Belo Horizonte, 05 de fevereiro de 2021.

REF.: PROCESSO LICITATÓRIO – CONCORRÊNCIA SESI N.º 0836.2021.NLI.PP.0008.SISTEMA FIEMG – Contratação de empresa, pelo regime de empreitada por preço global, para a execução das obras de reforma de edificações existentes e construção de nova edificação anexa, em atendimento à Unidade do SESI, denominada Escola SESI “Dario Gonçalves de Souza”, localizada na Avenida São João, n.º 4.147, Bairro Centro, CEP 35680-065, em Itaúna – MG.

8 Planta Baixa - Reservatório de distribuição
1 : 50

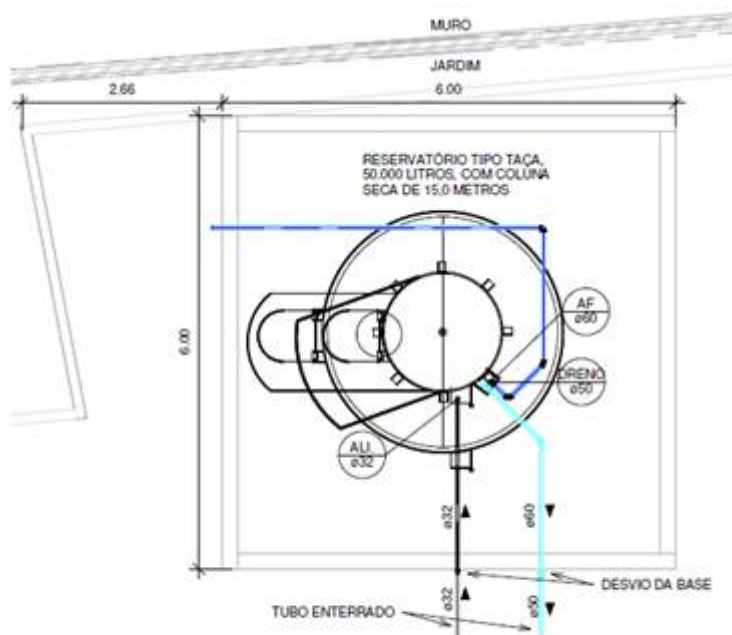
QUESTIONAMENTO 01: Em relação ao reservatório metálico, com base nos documentos disponíveis, constatou-se o seguinte:

- Projeto hidráulico executivo, folha 02/02, rev 01:

Caixas d'água		
Quantidade (und)	Descrição	Local
1	Reservatório tipo taça, metálica, com coluna seca de 15 m, volume 50.000 L	Edf Escola

Em função da divergência verificada, gentileza confirmar qual a capacidade que deve ser adotada para o fornecimento do reservatório metálico: 32.000 ou 50.000 litros.

Em caso de orientação no sentido de se adotar conforme descrito na planilha orçamentária, na mesma linha das respostas aos questionamentos anteriores, aproveitamos também para perguntar: Havendo mais divergências identificadas neste sentido, ou seja, entre os projetos gráficos e a planilha orçamentária, pode-se sempre adotar as informações desta última?

RESPOSTA: Considerar o quantitativo da Planilha de Preços de Referência, portanto, o reservatório deverá ter a capacidade de 32.000 (trinta e dois mil) litros. Na oportunidade, ressaltamos que a referida planilha sempre sobrepõe as demais informações, que por ventura possa a vir a divergir, como projetos e memoriais.
